工程指示 / 要求簡箋(E.I.)

工程指示編號：EI / 3439 / 21

工程名稱：亞皆老街中電

工程項目：廠樣辦窗試裝新拉手

外来配件样办确认报告

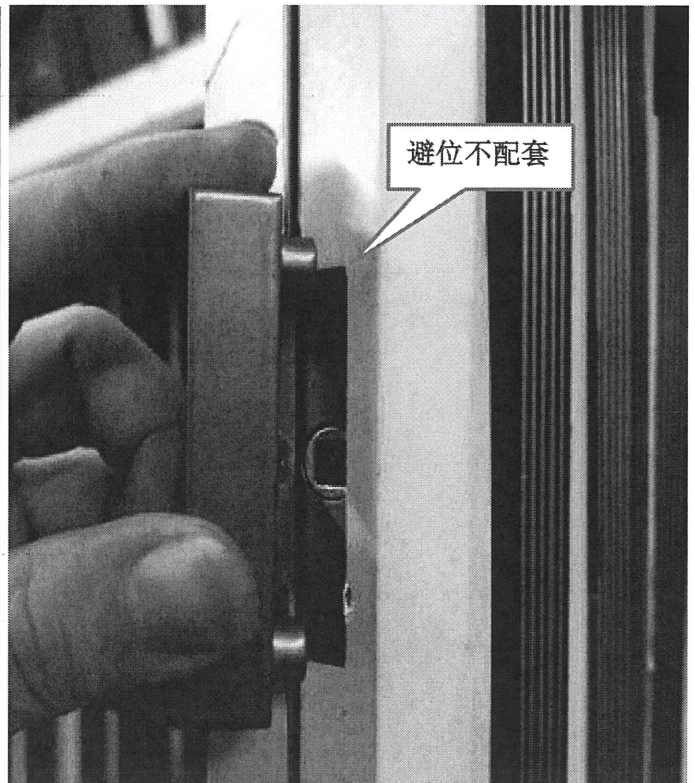
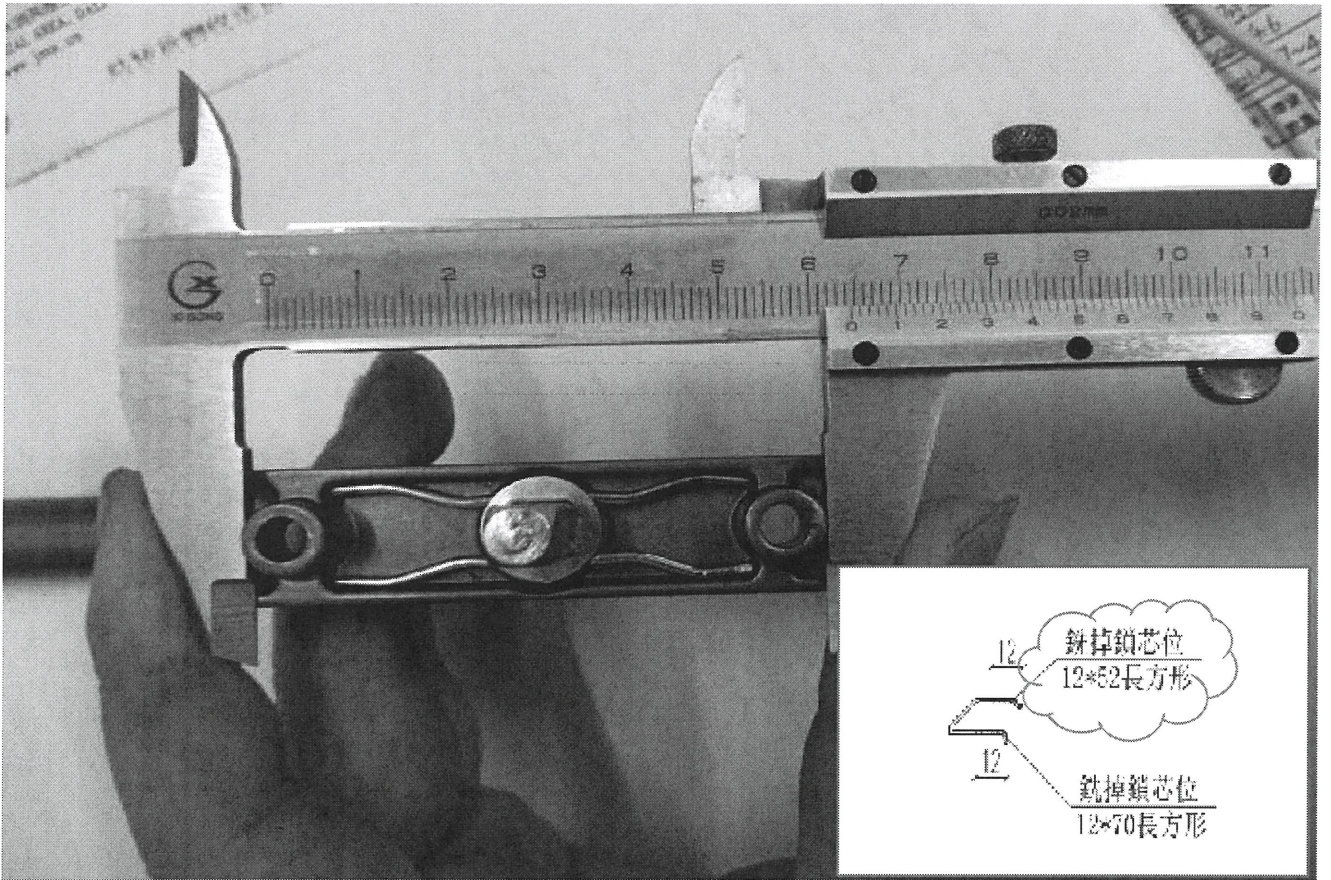
工程号	样办编号	样办名称	规格	交办次数	确认结果	备注
J-852	2017-D2A-F	正常款执手	鋅合金	1	不合格	EI/3347
J-852	2017-D2A-F	分離式执手	鋅合金	1	不合格	EI/3347

- 1、第1次樣品底部需安裝螺絲外沿尺寸为52mm，对应避位缺口拆图为62mm，经测试不能遮盖避位缺口；
與拆圖人員現場沟通，改玉料避位為59mm，玻璃线避位為58mm，执手安裝能遮盖，外觀效果合格。
- 2、第2次、第3次樣品底部需安裝螺絲外沿尺寸与第一次相同，为52mm，與对应避位缺口试裝符合要求。
- 3、第4次樣品底部需安裝螺絲外沿尺寸为64.6mm，与前三次样品52mm对比，尺寸增大12.6mm，
对应玉料、玻璃线避位缺口59/58mm，小于64.6mm，執手無法安裝。
- 4、廠目前有收到第三次樣品模具圖、暫未收到新款(第4次样品) 模具圖。
- 5、新款執手表面凹坑嚴重，不符合要求。

J852/新款底座窗玉避位尺寸

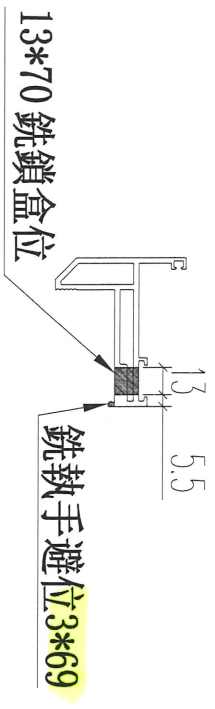
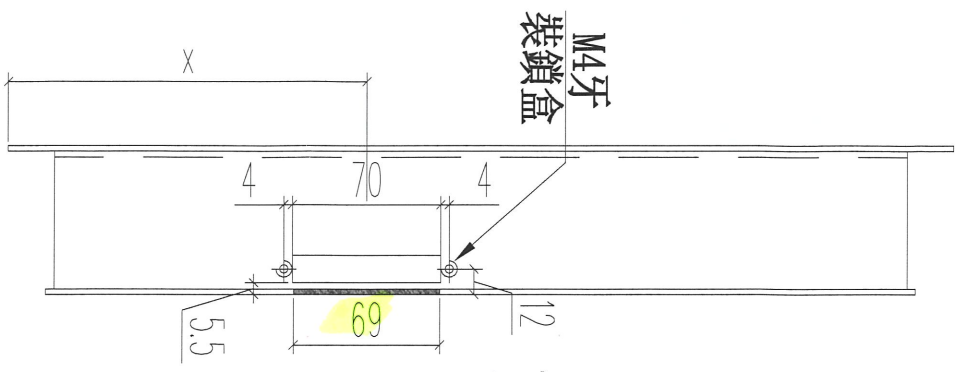
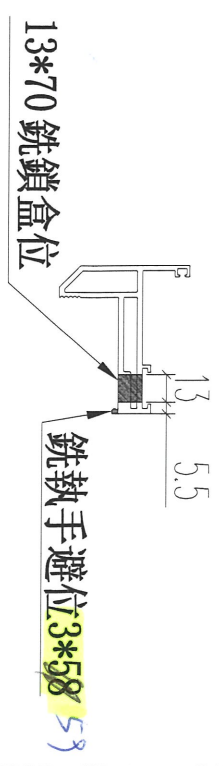
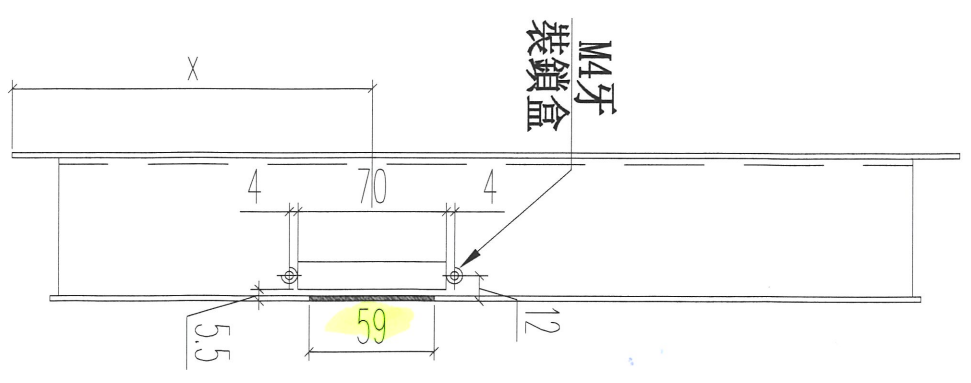
參考附件的最新拉手樣辦確認報告，因避位不配套以致無法安裝拉手。煩請按附件圖紙修改廠用樣辦窗的玻璃線及窗玉避位以試裝新拉手，須在 SH 窗及 TH 窗試裝。

修改版之
避位尺寸
